平成 23 年(ワ)第 1291 号, 平成 24 年(ワ)第 441 号, 平成 25 年(ワ)第 516 号,
平成 26 年(ワ)第 328 号, 原告 須藤昭男外 1337 名, 被告 四国電力株式会社
平成 27 年 1 月 22 日 準備書面(7)

「第 4 原告らの主張に対する反論 4 長沢啓行氏の意見書について」に対する反論

長沢啓行(大阪府立大学名誉教授)

図10 内陸地殻内地震における破壊領域の形状.

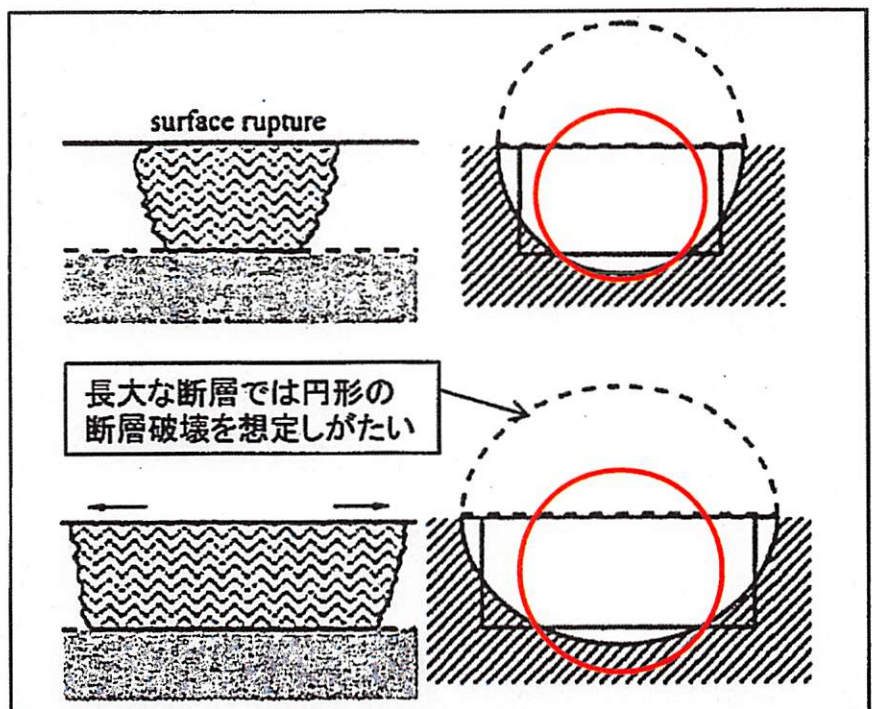
被告は、「円形クラックモデルとは、文字通り円形の断層破壊面を想定するものであるが、中央構造線断層帯のように震源断層の長さが震源断層の幅に比べて十分に大きい長大な断層については、物理的に円形の断層破壊が生じることは考えにくく、円形破壊を仮定することは妥当ではない(図10参照)。」(p.62)としているが、図10は間違っている。正確には、震源断層と同面積になるよう、図10に加筆した赤い円のように描かねばならない。そうすれば、断層長さが断層幅より大きい飽和断層においても、長大な断層でない限り、円形クラックモデル

が第一近似モデルとしてそれほどかけ離れたモデルではないことが分かる。むしろ問題は「長大な断層」の定義にある。

「震源断層の長さが震源断層の幅に比べて十分に大きい長大な断層に関して」円形クラックモデルの妥当性が失われるのは、レシピで述べられている通りである。しかし、50~60kmの震源断層が長大な断層に相当するかどうかは問題なのであり、通常は100km以上の震源断層が長大な断層に相当すると言える。なぜなら、地震調査研究推進本部のレシピでも、断層長さが長くなって「短周期レベルからアスペリティ面積を求める方法」ではアスペリティ面積が大きくなりすぎる場合には、アスペリティ面積と断層面積の比を0.22としてアスペリティの応力降下量を $\Delta\sigma_a = \Delta\sigma / 0.22$ で求めるように推奨している。この0.22は入倉ら(2001)が示している値であり、断層面積が30~3000km²程度の範囲で成立つとしている。

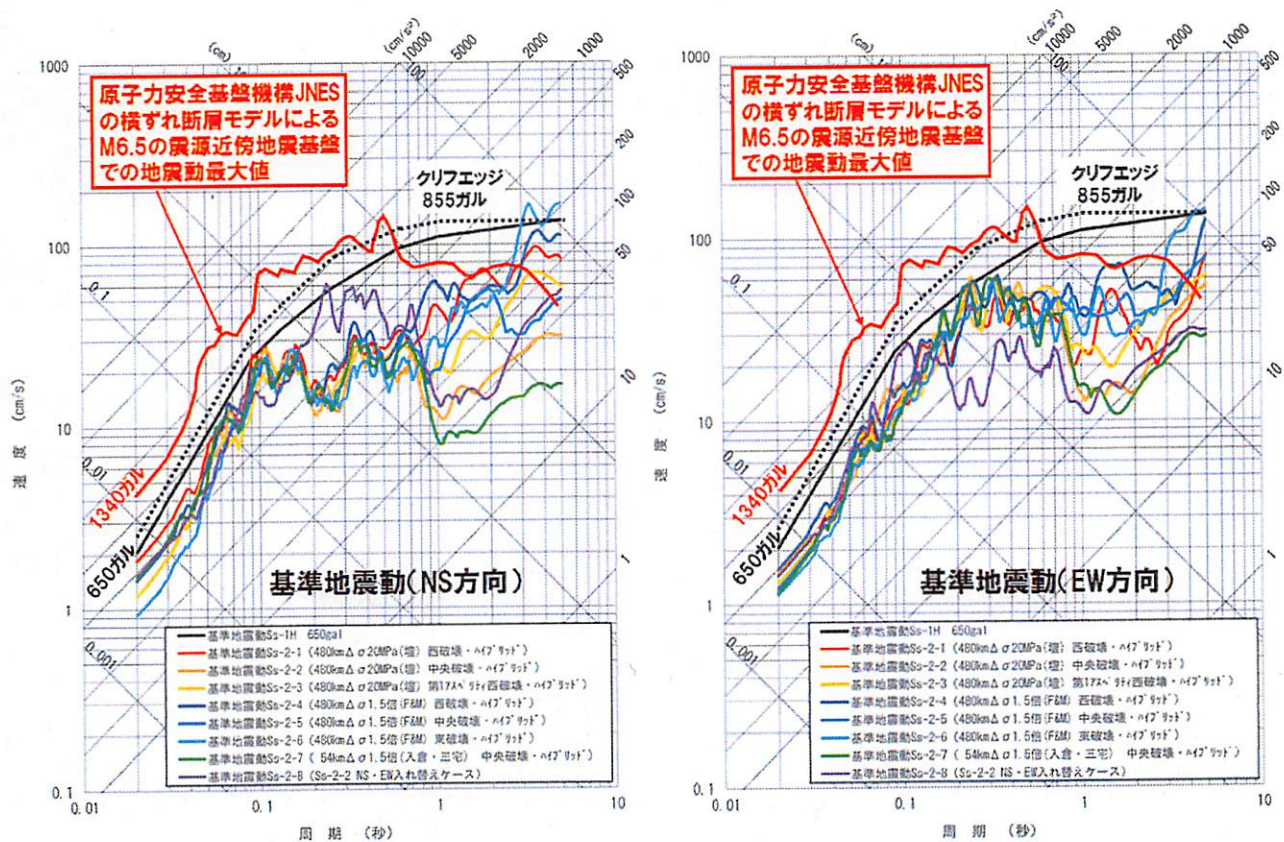
得なくなった原子力規制庁は、1月16日の話し合いの際、さらに踏み込んで、「実際の発電所の評価などに適用すべきかどうか、地震のモデルとしての再現性という点で妥当かどうかを専門家も含めて改めて検討する必要がある。」と発言していた（出典⑫, p.10）。その1ヶ月後に出されたパブリックコメントへの回答では、この発言について何も触れられていないが、原子力規制委員会はJNESの断層モデルの再現性について専門家を含めて改めて検討すべきであり、1340.4 ガルの地震動を「震源を特定せず策定する地震動」による基準地震動として取り入れるべきである。これが最も新しい知見であり、四国電力自身も、1340.4 ガルの地震動を基準地震動に取り入れるべきである。そうすれば、図Aのように伊方3号炉の855 ガルのクリフエッジ（これを超えると炉心溶融事故へ至るギリギリの地震動の大きさ）を軽く超えてしまうことがわかる。つまり、伊方3号炉の耐震安全性はM6.5の横ずれ断層による1340.4 ガルの直下地震に対して保障されていないことは明白である。
